特集号

ながはま

山鳥坂ダム建設・中予分水問題にかかると 長浜町の懸念事項に対する建設省の回答

長浜町の懸念事項

図 - 1

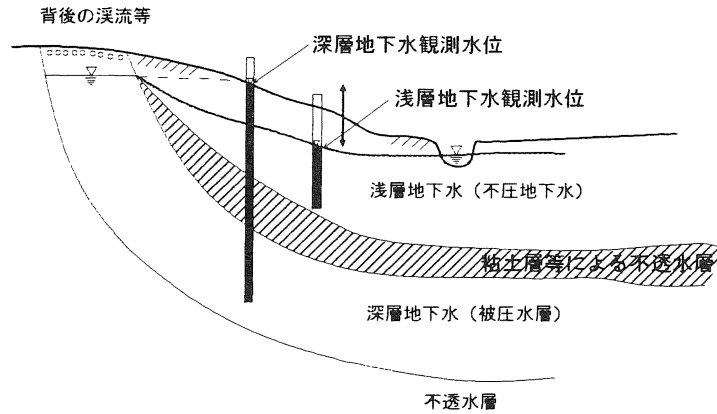
懸念事項 ① 地下水の低下について

① 長浜町では、生活用水及び工業用水の大部分と、肱川沿川の農業用水の一部を地下水に依存しております。

生活用水については、将来の水利用量は、現給水能力の範疇にあります。現在の取水量が三五％～四五％程度であることから、その機能維持ができていないのではないかと考えております。しかし、将来、地下水の低下や塩水遡上等が生じた場合には、その確保が困難になるのではないかと心配しております。

このデータについて学識経験者の指導を踏まえ、地下水の動向を分析した結果、肱川下流域には地表から平均で約五m～十一mの間に浅層地下水層があり、さらに不透水層を挟んで地表から平均で約二十m～四十mの間に深層地下水

層があることが判りました。長浜町の上水道は、この浅層の井戸と深層の井戸から取水されています。このうち、深層地下水は、長浜町域前面の肱川から供給を受けているのではなく、背後の溪谷などの高い位置から不透水層の下に供給されていると考えられます。このことは、深層地下水の観測水位が、周辺の浅層地下水の水位に比べ高いことから確認されています。(図1参照)

深層地下水層は背後の溪流などの高い位置から不透水層(粘土層等)の下に供給されています。このため、深層地下水層には、水圧がかかっており、その分だけ周辺の浅層地下水の水位に比べて高いことが多いといえます。

図 - 3

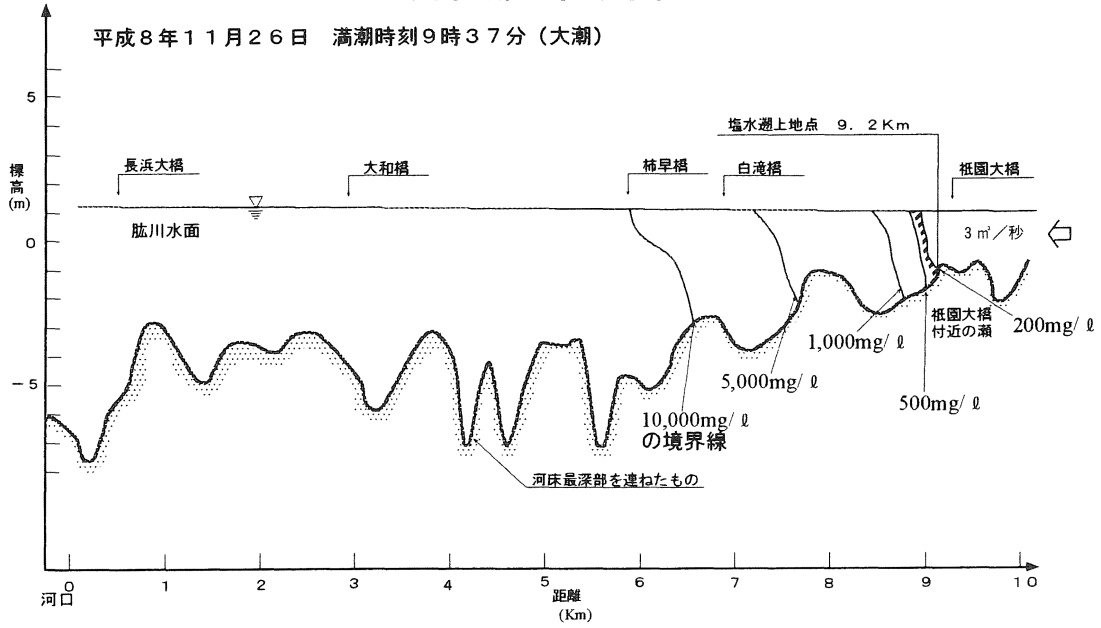
塩水遡上の要因については、降
水量の減少や、森林の荒廃による
流量の減少並びに河床の低下など
が考えられます。

また、南予用水事業の取水によ
る流量の減少や、既設二ダムに加
えて今後ダムによる治水施設が整
備されれば、流出土砂が減少し、
長期的には河床が低下するのでは
ないかと考えられます。

建設省では、この濃度の水が肱
川を遡る状況や肱川の流量につい
て、平成六年十二月から肱川下流
部で実態調査を実施してきました。
その結果、観測期間中の五郎地点
における最小流量は、平成八年十
一月二十六日の約三、三〇〇

この時でも塩素イオン濃度二〇〇
mg/リットルの流水がこれまで塩水遡
上の最上流端といわれていた祇園
大橋付近の瀬を越えて遡上するこ
とはありませんでした。（図一3
参照）

この図は、塩分濃度観測期間中の最小流量であったH8.11.26の肱川河口から上流に向かっての塩素イオン濃度の境界線を示したもので、 200mg/l の塩素イオン濃度の水は、祇園大橋付近の瀬を越えて湖上しませんでした。

図 - 6

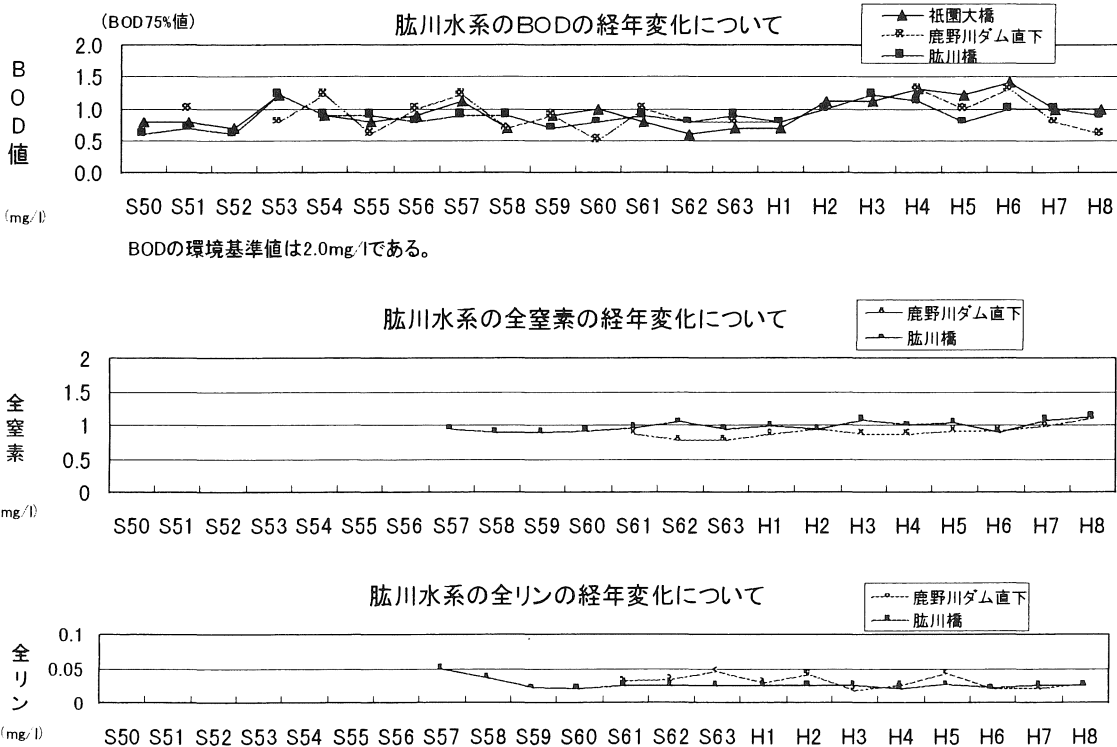
水質の悪化については、生活排水はもとよりダム湖の富栄養化や汚濁負荷量の増大等が考えられますが、夏季に発生する赤潮は、水質・流量・水温等が要因となっており、発生域の拡大や期間の長期化が心配されます。

また、ダム湖からの冷水の放流、湖水表層に多いプランクトン及び有機懸濁物に起因する下流域の濁りの長期化、大規模出水時における濁水の分布と滞留等が、飼料生物や漁業に影響を与えるのではないかと心配しております。

肱川下流域の水質のうち、BOD、窒素、リンについて昭和五十年以降の経年変化を見ると、ほぼ横ばいの傾向であると言えます(図16参照)。

山鳥坂ダム完成により、正常流量が基本的に確保され、最小流量を改善することで水質がよくなります。しかし、今後の社会活動の進展等により汚濁負荷量が増大し、水質が悪化したり、ご指摘の赤潮の発生が増加したりすることも考えられます。このため、河川管理者はもとより、流域関係者、利水者が一体となって、下水道整備等

肱川下流のBOD、全窒素、全リンの経年変化は、ほぼ横ばいの傾向をしめしています。

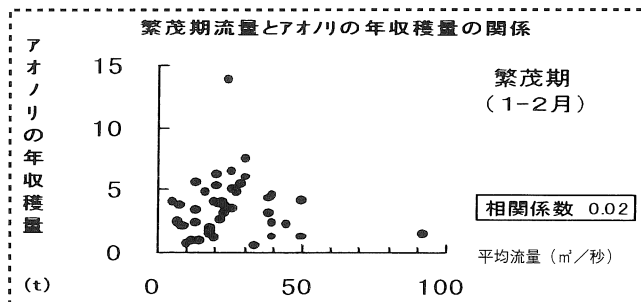
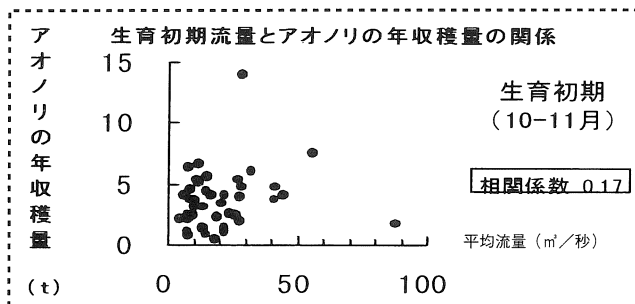
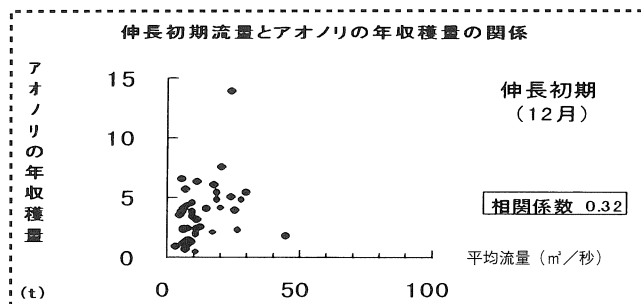
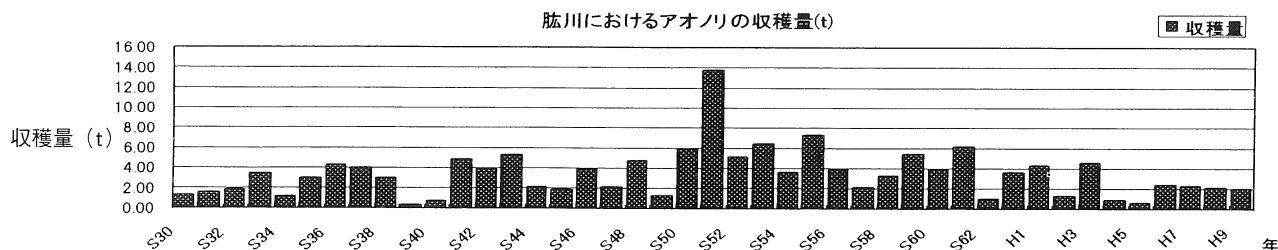
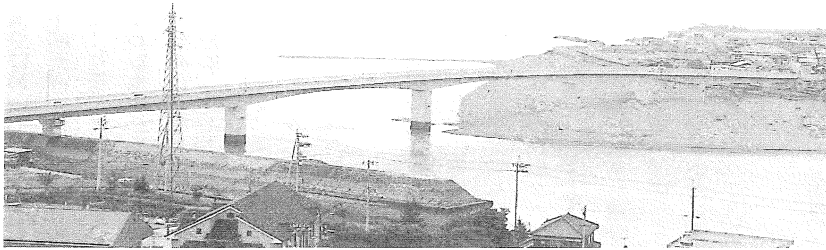
アオノリの栽培状況の変化は、流量の減少や塩水遡上、水質の変化、汚濁などに起因し、植生地の移動については、塩水の遡上、或いは、遡上による強混合といった河川環境の変化が作用しているのではないかと心配しております。

なお、提供して頂きました「青ノリ漁獲量の推移」と流量の関係を見てみましたが、特別な因果関係は見いだせませんでした。(図17参照)

建設省の検討結果では、青ノリの年収穫量と生育初期流量、伸長期初期流量、繁盛期流量との間に、特別な因果関係は見られませんでした。

入退潮量と河川流量の比較

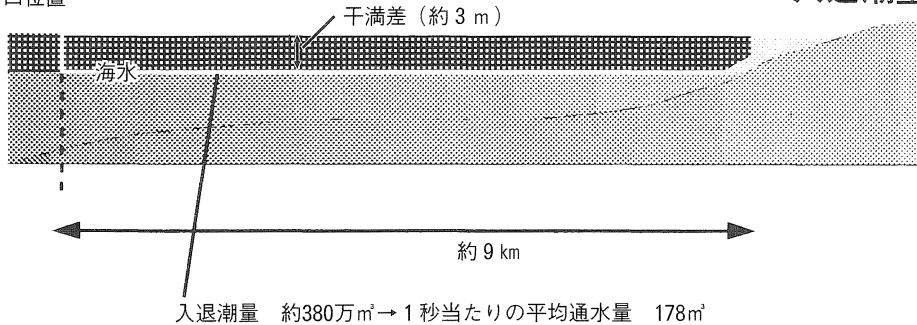
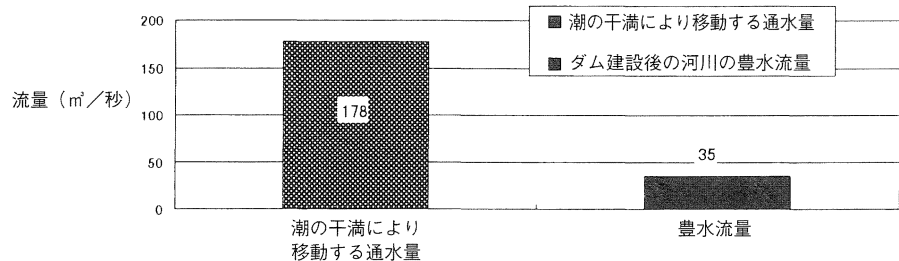
肱川河口では、河川の流況、沿岸流、季節風浪の影響により砂州が変動しており、ダム建設によって流速が平準化することになれば、さらに河口堆砂を助長するのではないかと心配しております。

ダム建設によって、流量が平準化することにより河口の堆砂が助長されるのではないかとのご指摘ですが、河口堆砂は、潮汐による流れ（入退潮量）、沖合の海底勾配、波浪状況、河川流量など様々な要因が複雑に絡み合っており、形成されていると考えられますが、特に入退潮量が、砂州の開口部の幅に大きな影響を与えられていると考えられます。この入退潮量を潮位の干満差をもとに推算すると約一七八^m／秒となり、山鳥坂ダム建設後の大洲地点の豊水流量約三五^m／秒（二年のうち九十五日はこの流量を下回らない流量）と比較すると、入退潮量の方が五倍とかなり大きく、河川流量に支配されていないと考えています。したがって、山鳥坂ダム建設による流量の変化の

影響は少ないと考えています。河口の状況について、ダム建設後も測量等の調査を継続していきたいと考えています。（図-8参照）
肱川河口の堆砂対策としては、過去に港湾管理者等により掘削等の対応が適宜なされております。今後も河口部を航行する船舶の運航に支障が生じないよう、長浜町とも相談の上、港湾管理者等により対策を講じることとなります。

- ・ 肱川の干満差は約3m。塩水潮上域は、河口から約9km。これより干潮時と満潮時の潮の出入り差は380万^mと推算しました。
- ・ 一日の潮の干満は2回づつあるので、1回の上げあるいは下げ潮に要する時間6時間を要して約380万^m動くことになります。よって1秒当たりの平均通水量は約178^mと推算しています。
- ・ 入退潮量の178^m／秒は河川の豊水流量である35^m／秒の5倍となります。

山鳥坂ダムと既設ダムの貯水量の比較

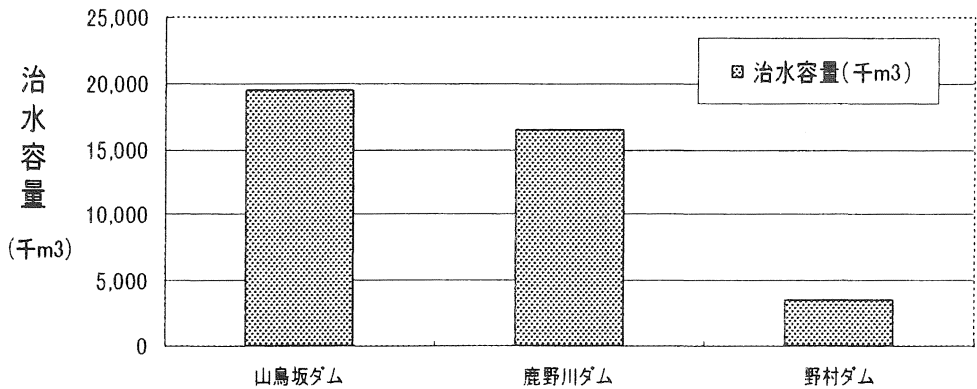
ダム建設目的の第一は、洪水調節となつていますが、山鳥坂ダムの計画では集水面積が肱川流域の五・三％しかなく、治水効果を否定するものではありませんが、期待できる治水効果があるのか疑問があります。

山鳥坂ダムの流域面積は、六四・七㎢と流域全体の約五％しかありませんが、山鳥坂ダムの治水容量一九、五〇〇㎥は、鹿野川ダムの治水容量一六、五〇〇㎥と野

山鳥坂ダムは既設ダムに比べて治水面に配慮して、治水容量を大きくとっています。

村ダムの治水容量三、五〇〇千³mを併せた程度の治水容量を確保することとしており、これにより最大限の洪水調節を行うこととしています。
